INFORME DE EVALUACIÓN N° 265-2021-MINEM-DGAAH/DEAH

Asunto : Evaluación de la información presentada por el Fondo de Promoción de las Áreas Naturales Protegidas del Perú - PROFONANPE, destinada a subsanar las Observaciones formuladas al "*Plan de Rehabilitación del Sitio Impactado S0111 (Sitio 16)*".

Fecha : San Borja, 18 de Mayo del 2021

Mapa de superposición de muestreos realizados, evidencias detectadas con el API del Sitio S0111

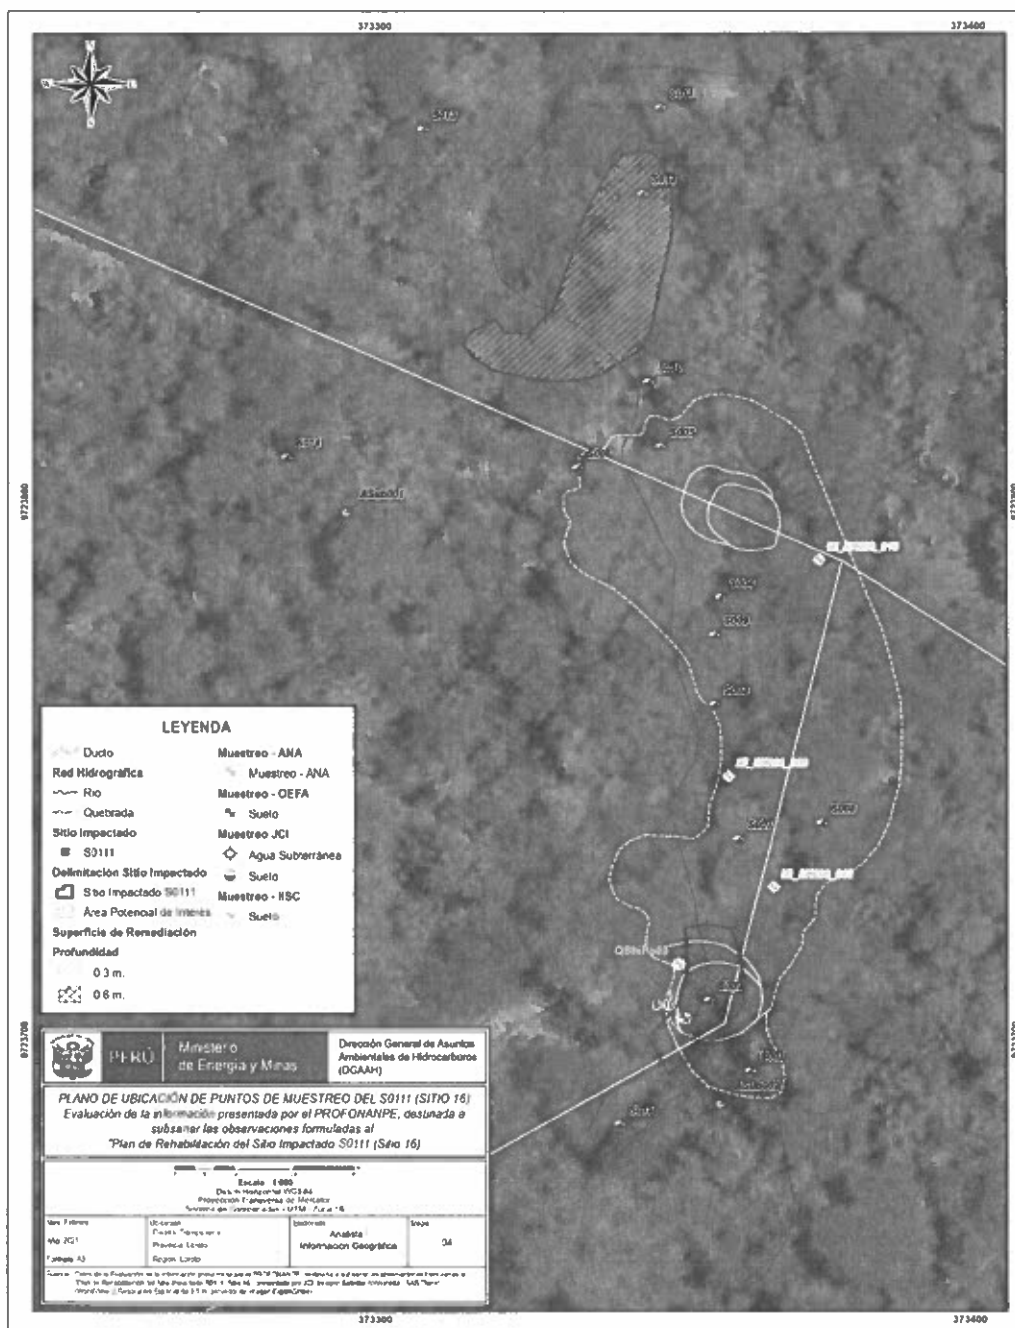
En ese sentido, de la revisión integral de la información presentada en atención a la presente Observación junto con el Plan de muestreo presentado en el PR del Sitio S0111, se observa lo siguiente:
